# INFO NORMES

## BULLETIN D'INFORMATION SUR LES NORMES DE CONSTRUCTION ET D'ENTRETIEN ROUTIER

### Cahiers des charges et devis généraux Édition 2020

Le 15 décembre 2019, la Direction des normes et des documents d'ingénierie a fait paraître la 28<sup>e</sup> mise à jour du *Tome V – Signalisation routière*. Les principales modifications publiées lors de cette mise à jour sont présentées dans cet article.

Figure 4 – Exemple de signalisation d'une aire d'intervention d'urgence

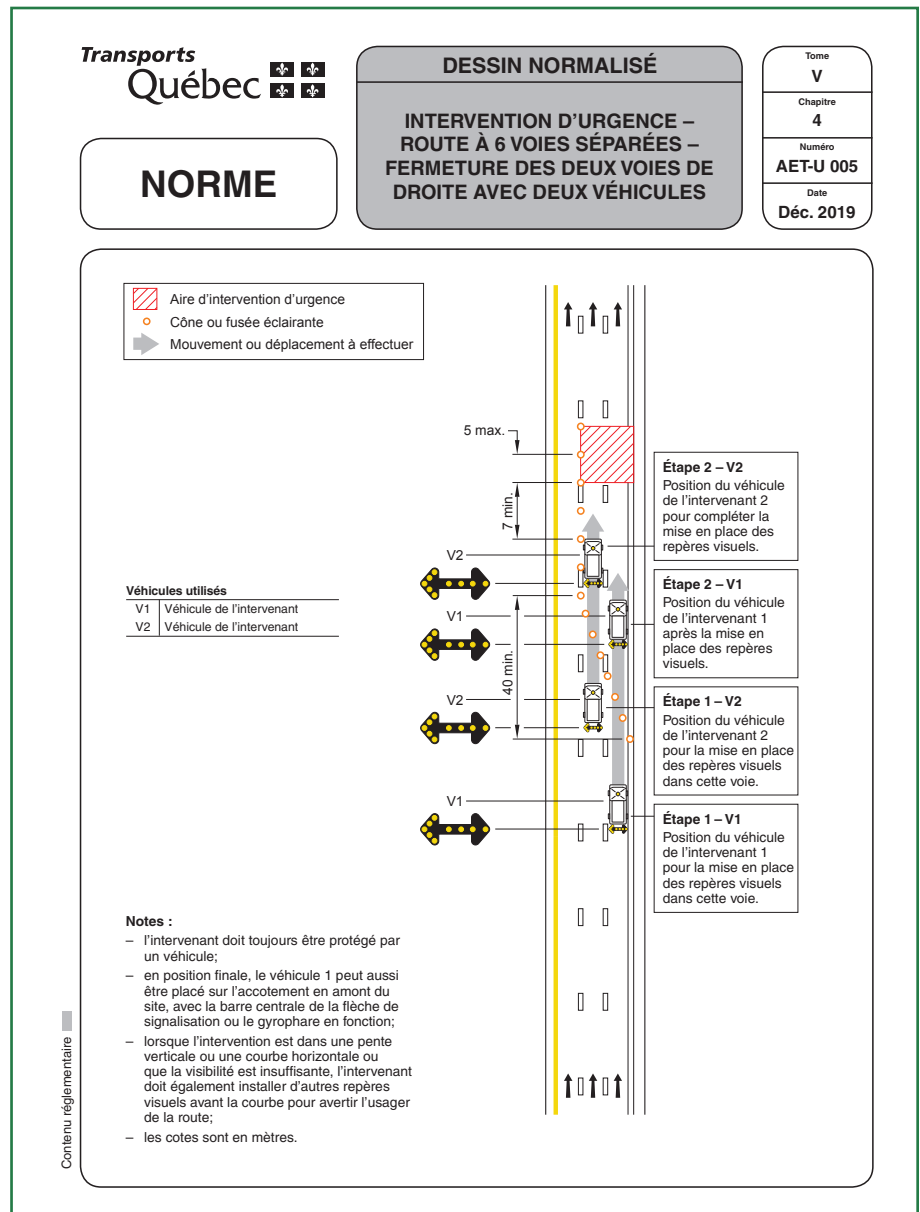
Afin de répondre à un impératif de sécurité routière, la section 4.3.10 « Aire d'intervention d'urgence » a été ajoutée aux normes de signalisation. Elle représente l'espace où est exécutée une intervention d'urgence non planifiée et non programmable. Ce type d'intervention peut notamment être nécessaire en raison de la présence d'un objet sur la route, d'un véhicule en panne ou d'un accident. La numérotation des dessins normalisés s'appliquant à ces interventions débute par « Autres événements temporaires – Urgence » (AET-U 005) (figure 4).

Figure 5 – Extrait de la figure 4.42-2 «Signalisation d'un passage temporaire pour piétons – Route à chaussées séparées»

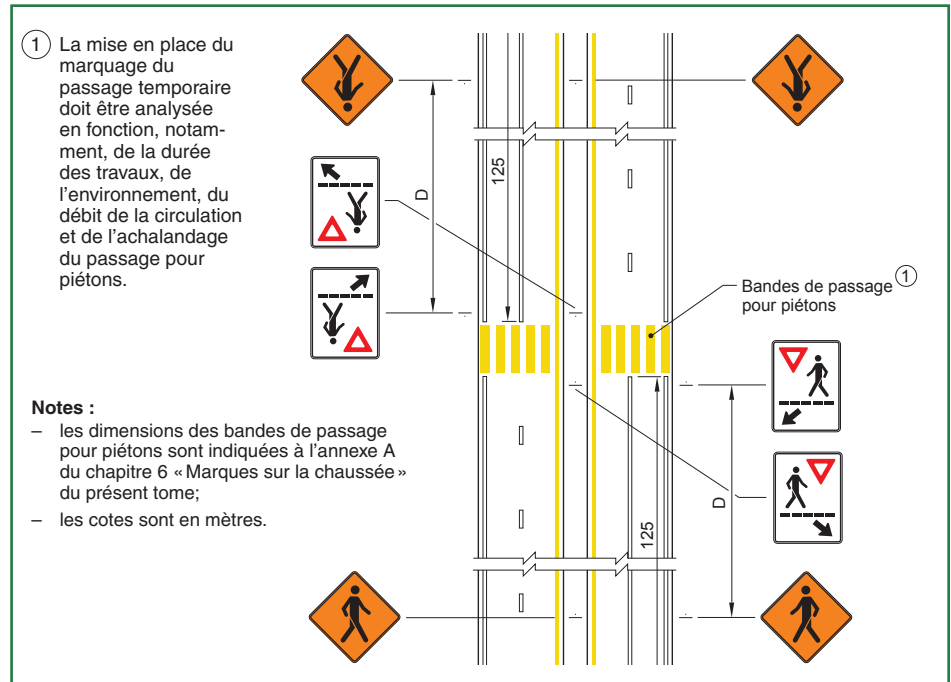
À la section 4.42.4.2 «Passage temporaire pour piétons», il est mentionné que lorsqu'un passage pour piétons doit être déplacé en raison de travaux routiers ou lorsqu'un passage pour piétons doit être aménagé durant les travaux routiers, les panneaux P-270-2-G et P-270-2-D doivent être installés de part et d'autre du passage de façon à ce que le conducteur en voie un à sa gauche et un à sa droite, comme il est montré à la figure 5.

Figure 6 – Extrait de la figure 4.42-4 «Signalisation à l'approche d'un endroit de surveillance de la vitesse par cinémomètre photographique mobile sur un chantier en milieu urbain»

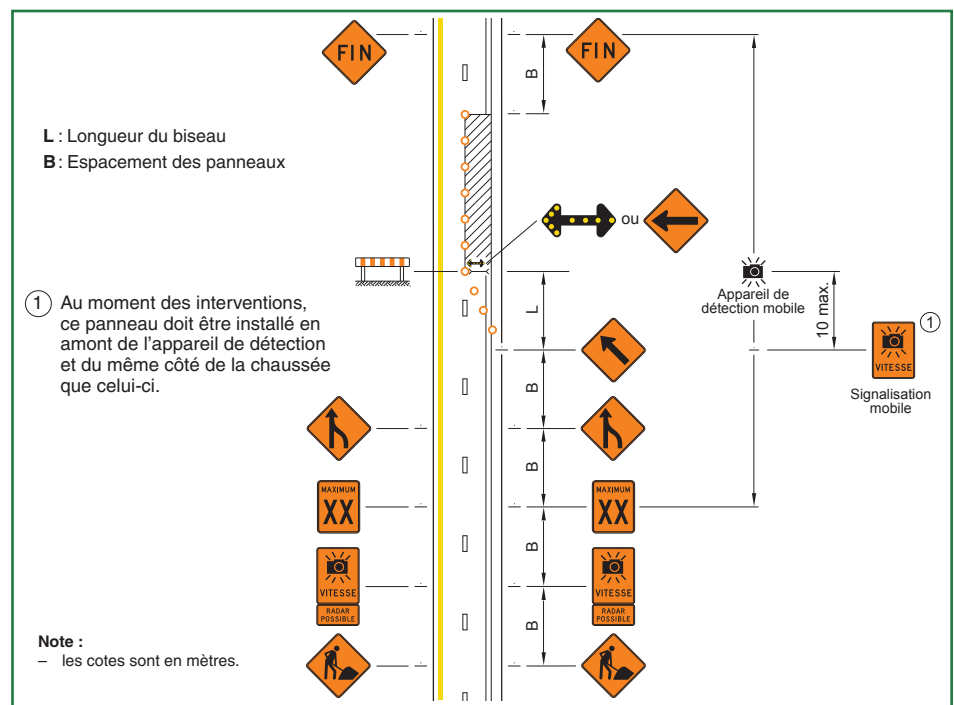
Le texte concernant l'usage d'un cinémomètre photographique fixe en zone de travaux à la section 4.42.7 «Utilisation du panneau "Surveillance routière"» a été retiré. Ainsi, seuls les cinémomètres photographiques mobiles sont utilisés en zone de travaux. La signalisation de ces derniers doit également être du même côté de la chaussée que les appareils de surveillance (figure 6).

Figure 7 – Extrait du DN V-4-TM 043 « Signalisation du convoi lors des opérations de soufflage – Route à 2 voies ou plus dans la même direction où  $V > 70$  km/h et autoroute – Avec entrave partielle ou totale de voie »

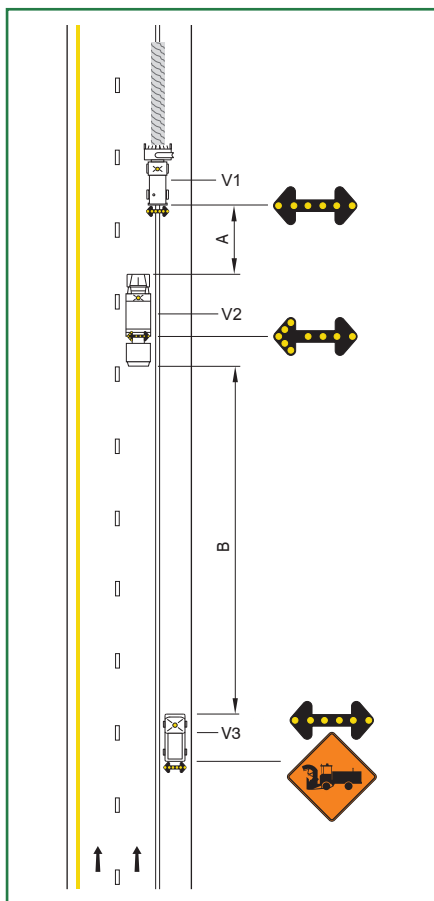
suffisant dans l'accotement. De plus, lorsque le convoi croise une bretelle d'entrée, l'accès doit être barré temporairement jusqu'à ce que le convoi ait dégagé la voie d'insertion. Les DN V-4-TM 035 et TM 036 ont été retirés à la suite des modifications mentionnées précédemment. Aussi, 2 dessins normalisés pour le soufflage de la neige ont été ajoutés, soit les DN V-4-TM 042 et TM 043, et ce, pour les cas des routes à 2 voies et plus dans la même direction sans entrave et avec entrave de voie (figure 7).

Figure 8 – Extrait du DN V-4-TTCD-P 001

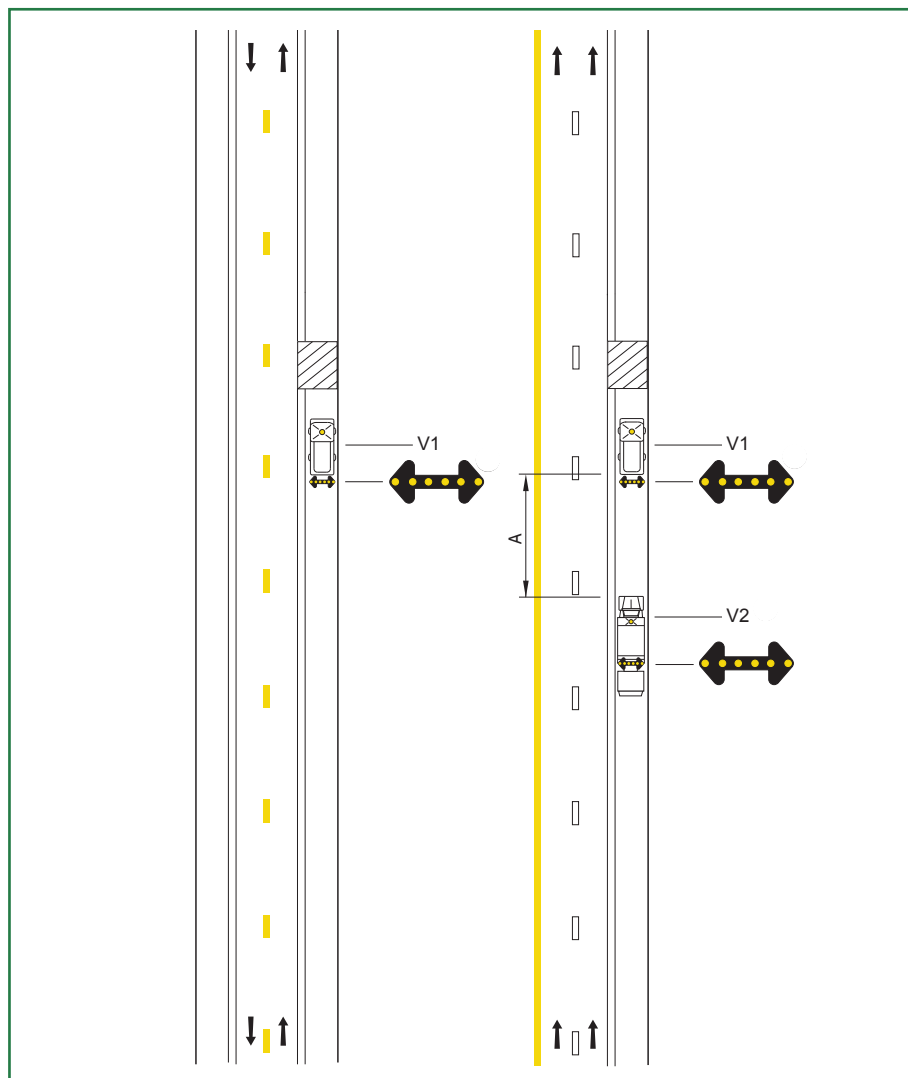
Le DN V-4-TTCD-P 001 (figure 8) a été ajouté pour des travaux de très courte durée dans l'accotement, et ce, pour les routes à double sens ou pour les routes à chaussées séparées et contiguës dans le cas de travaux de 70 à 100 km/h. Ce DN comprend un véhicule équipé d'un gyrophare qui sert à délimiter l'aire de travail ainsi qu'un atténuateur d'impact fixe sur véhicule (AIFV) facultatif. La présence de ce dernier doit être justifiée par l'historique des accidents.

Figure 11 – Extrait du DN V-4-TM 010 «Travaux mobiles lents – Route de 4 à 6 voies où  $V > 70\text{km/h}$  et autoroute – Entrave de la voie de droite»

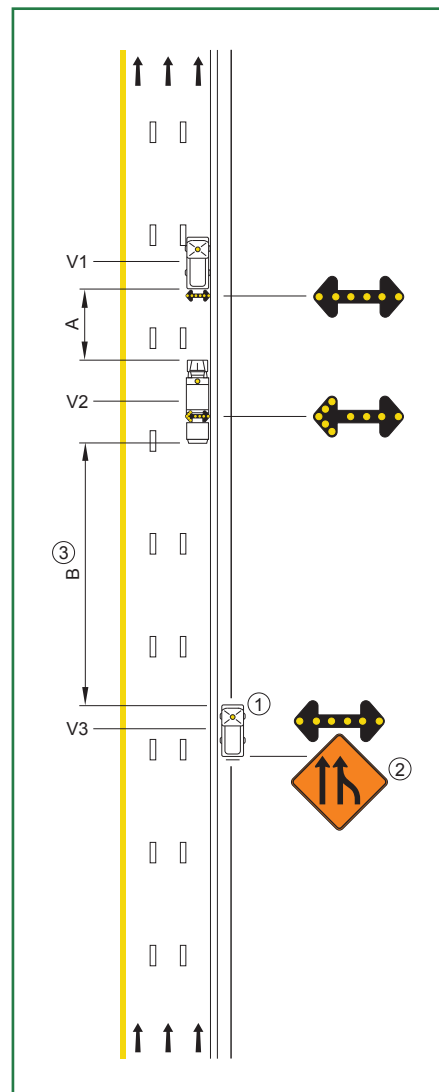
L'ajout de l'AIFV sur le véhicule de protection aux DN V-4-TM 010 (figure 11), TM 011 et TM 012 a été fait pour assurer un arrimage avec les exigences du *Tome VIII – Dispositifs de retenue*, qui prévoient qu'un véhicule de protection avec AIFV est requis sur les routes à voies multiples où la vitesse affichée est supérieure à 70 km/h.

Figure 12 – Extrait du DN V-4-AET-S 001 «Évènement sportif – Route à 2 voies contiguës – Entrave d'une voie»

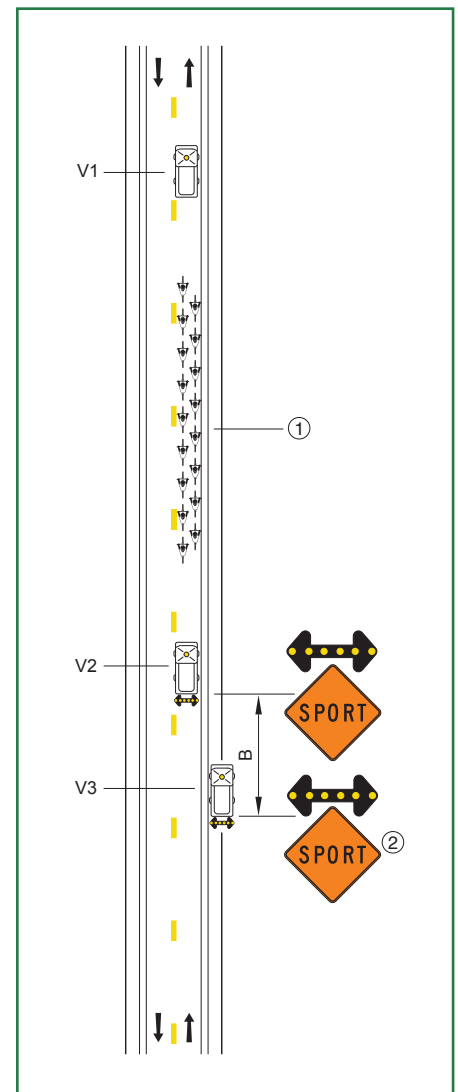
Les DN V-4-AET-S 001 (figure 12) à AET-S 004 ont fait l'objet d'un ajout concernant les véhicules supplémentaires munis de gyrophares qui doivent être prévus pour accompagner chaque groupe en échappée circulant en peloton lors d'un événement cycliste. Dans ce cas, un véhicule muni d'un gyrophaire s'insère à l'avant du groupe en échappée.

Figure 16 – Extrait du DN V-5-053A « Orientation d'un panneau de signalisation dans un tronçon droit »

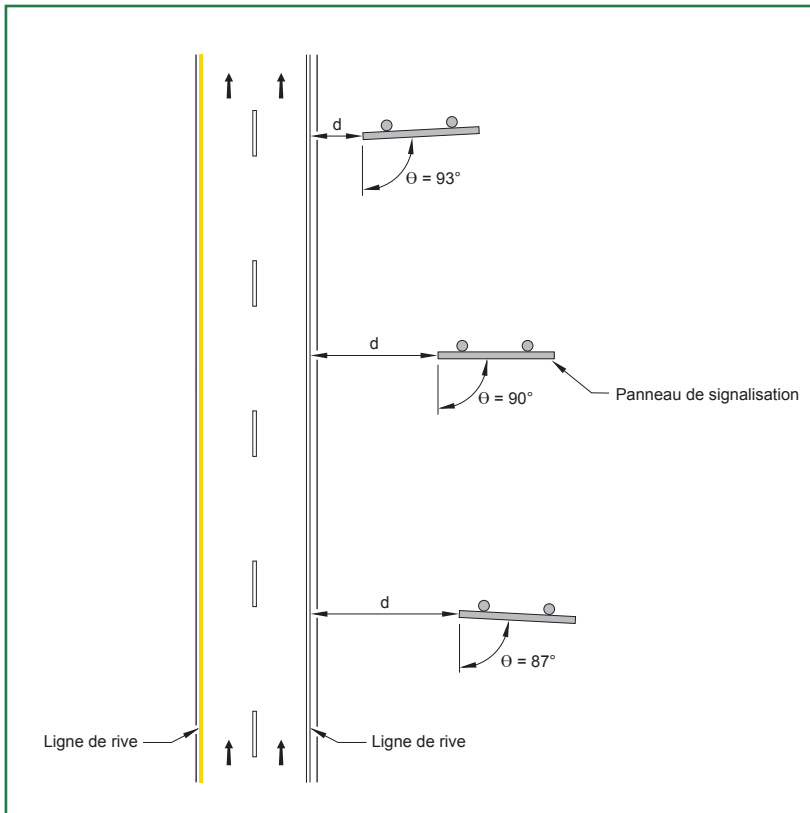
Au chapitre 5 «Indication», à la section 5.10.2.2 «Installation en bordure de la chaussée», le nouveau DN V-5-053A a été ajouté pour illustrer l'angle d'installation des panneaux par rapport à l'axe du chemin public et concerne le cas d'un tronçon droit (figure 16).

Figure 17 – Extrait du DN V-5-052 « Installation de panneaux en bordure de la chaussée »

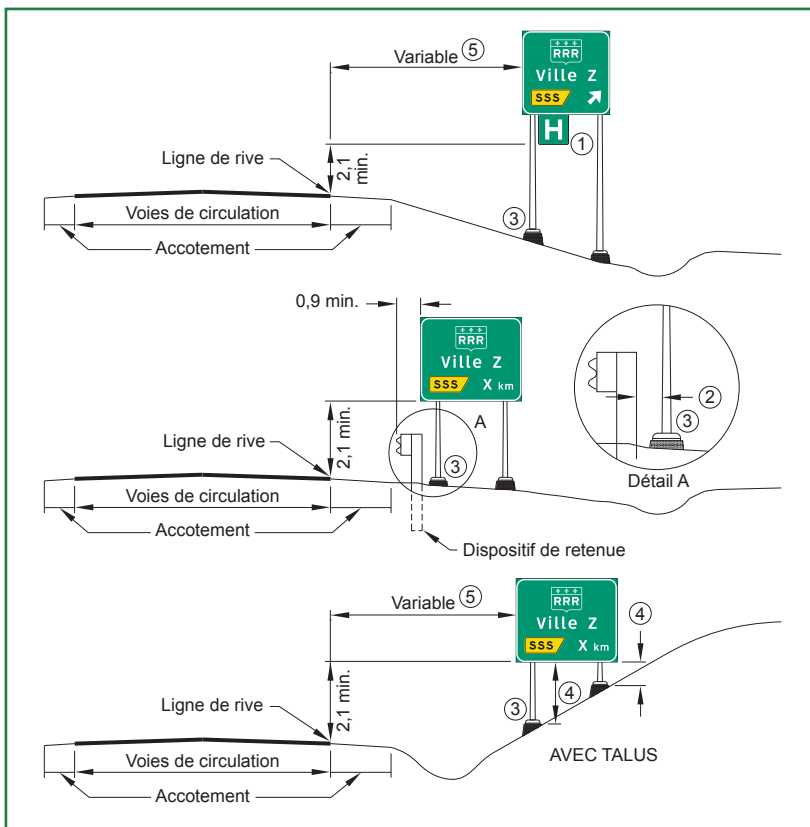
Une distinction entre la distance horizontale et le dégagement latéral est précisée. Il est expliqué que la distance horizontale et la distance verticale mesurées entre la ligne de rive et le bord du panneau devraient être de 9 m, à l'exception des sites où l'espace disponible et l'aménagement du terrain ne le permettent pas. Le DN V-5-052 (figure 17) a également été modifié.
